# 玄海原子力発電所

原子炉施設保安規定変更認可申請について

「3号炉使用済燃料貯蔵設備増強工事に伴う変更」

2020年9月28日  
九州電力株式会社

### <保安規定 第96条>

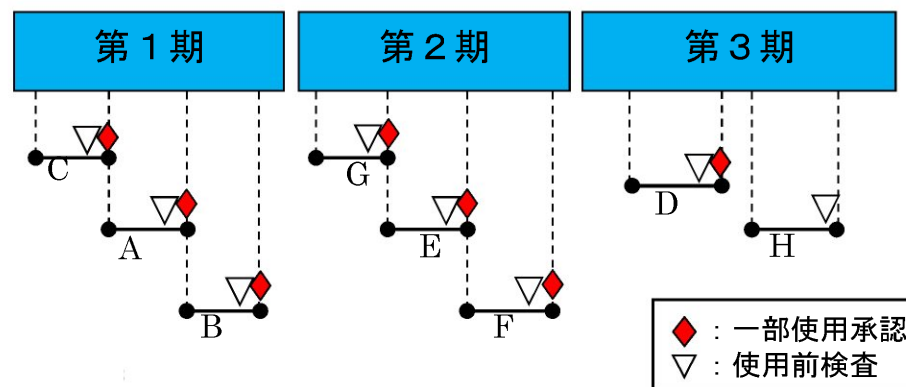
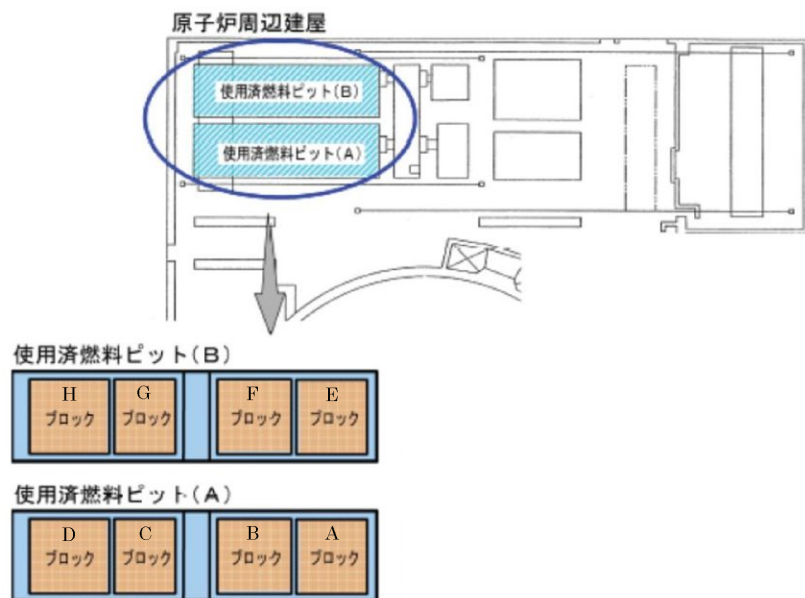
- ・リラッキング後における「使用済燃料ピット領域管理」の変更に伴い第96条第1項(10)の変更を行う。
- ・記載の適正化に伴い第96条第1項(11)の変更を行う。
- ・3号炉の使用済燃料ピット共用化に伴い第96条表96-1の変更を行う。

変更前	変更後																				
<p>(使用済燃料の貯蔵)</p> <p>第96条 技術第二課長及び保修第二課長は、使用済燃料（以下、照射済燃料を含む）を貯蔵する場合は、次の事項を遵守する。</p> <p>(1) 技術第二課長は、各号炉の使用済燃料を表96-1に定める使用済燃料ピットに貯蔵し、1か月に1回以上、巡視点検により、貯蔵状況等に異常のないことを確認すること。また、使用済燃料ピットにおいて、水面の清浄度及び異物の混入がないこと等を確認すること。</p> <p>&lt;中 略&gt;</p> <p>(10) 技術第二課長は、使用済燃料ピット内の燃料の配置変更を行う場合は、図93-1に示す臨界が防止できることをあらかじめ確認している条件（燃料タイプ、<u>ウラン燃料の燃焼度、ウラン燃料の初期濃縮度及び配置</u>）に基づき収納することで、実効増倍率が不確実性を含めて0.98以下となることを確認し、管理すること（3号炉のみ）。</p> <p>(11) 保修第二課長は、使用済燃料ピット内の<u>燃料の移動に当たっては、誤配置を防止する措置を講じること</u>（3号炉のみ）。</p> <p>2 技術第二課長は、第1項(10)の燃料移動に関する実施計画を作成し、原子炉主任技術者の確認を得て、所長の承認を得る。</p> <p>表96-1</p> <table border="1"> <thead> <tr> <th>各号炉の使用済燃料</th> <th>貯蔵可能な使用済燃料ピット</th> </tr> </thead> <tbody> <tr> <td>1号炉</td> <td>1号炉<sup>*1</sup>、4号炉</td> </tr> <tr> <td>2号炉</td> <td>2号炉<sup>*1</sup>、4号炉</td> </tr> <tr> <td>3号炉</td> <td>3号炉</td> </tr> <tr> <td>4号炉</td> <td>4号炉</td> </tr> </tbody> </table> <p>※1：1号炉及び2号炉使用済燃料ピットへの貯蔵については、第2編第27条にて実施</p>	各号炉の使用済燃料	貯蔵可能な使用済燃料ピット	1号炉	1号炉 <sup>*1</sup> 、4号炉	2号炉	2号炉 <sup>*1</sup> 、4号炉	3号炉	3号炉	4号炉	4号炉	<p>(使用済燃料の貯蔵)</p> <p>第96条 技術第二課長及び保修第二課長は、使用済燃料（以下、照射済燃料を含む）を貯蔵する場合は、次の事項を遵守する。</p> <p>(1) 技術第二課長は、各号炉の使用済燃料を表96-1に定める使用済燃料ピットに貯蔵し、1か月に1回以上、巡視点検により、貯蔵状況等に異常のないことを確認すること。また、使用済燃料ピットにおいて、水面の清浄度及び異物の混入がないこと等を確認すること。</p> <p>&lt;中 略&gt;</p> <p>(10) 技術第二課長は、使用済燃料ピット内の燃料の配置変更を行う場合は、図93-1に示す臨界が防止できることをあらかじめ確認している条件（燃料タイプ及び配置）に基づき収納することで、実効増倍率が不確実性を含めて0.98以下となることを確認し、管理すること（3号炉のみ）。</p> <p>(11) 保修第二課長は、<u>ウラン・プルトニウム混合酸化物燃料の貯蔵に際し、使用済燃料ピット内の誤配置を防止する措置を講じること</u>（3号炉のみ）。</p> <p>2 技術第二課長は、第1項(10)の燃料移動に関する実施計画を作成し、原子炉主任技術者の確認を得て、所長の承認を得る。</p> <p>表96-1</p> <table border="1"> <thead> <tr> <th>各号炉の使用済燃料</th> <th>貯蔵可能な使用済燃料ピット</th> </tr> </thead> <tbody> <tr> <td>1号炉</td> <td>1号炉<sup>*1</sup>、4号炉</td> </tr> <tr> <td>2号炉</td> <td>2号炉<sup>*1</sup>、4号炉</td> </tr> <tr> <td>3号炉</td> <td>3号炉</td> </tr> <tr> <td>4号炉</td> <td><b>3号炉、4号炉</b></td> </tr> </tbody> </table> <p>※1：1号炉及び2号炉使用済燃料ピットへの貯蔵については、第2編第27条にて実施</p>	各号炉の使用済燃料	貯蔵可能な使用済燃料ピット	1号炉	1号炉 <sup>*1</sup> 、4号炉	2号炉	2号炉 <sup>*1</sup> 、4号炉	3号炉	3号炉	4号炉	<b>3号炉、4号炉</b>

各号炉の使用済燃料	貯蔵可能な使用済燃料ピット																				
1号炉	1号炉 <sup>*1</sup> 、4号炉																				
2号炉	2号炉 <sup>*1</sup> 、4号炉																				
3号炉	3号炉																				
4号炉	4号炉																				
各号炉の使用済燃料	貯蔵可能な使用済燃料ピット																				
1号炉	1号炉 <sup>*1</sup> 、4号炉																				
2号炉	2号炉 <sup>*1</sup> 、4号炉																				
3号炉	3号炉																				
4号炉	<b>3号炉、4号炉</b>
